カタログ訂正のお知らせ

『DRT2シリーズ DeviceNet スマートスレーブ スレーブマニュアル』

コネクタターミナル (16点・32点MIL コネクタタイプ) 外形寸法掲載部

5-90ページ 形DRT2-ID16ML(X)/-ID16ML(X)-1 共通

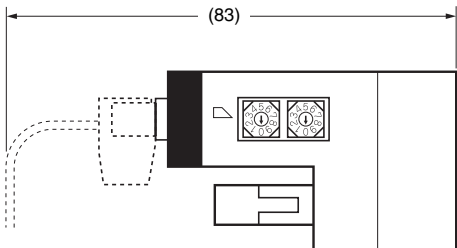
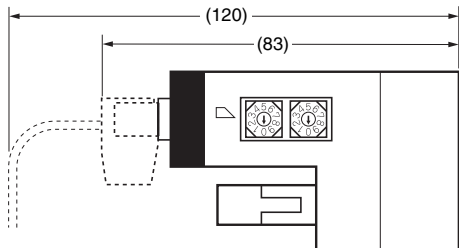
誤	→	正
<p>ケーブルを曲げた端まで：83</p> 		<p>ケーブルを曲げた端まで：120 コネクタの端まで：83</p>
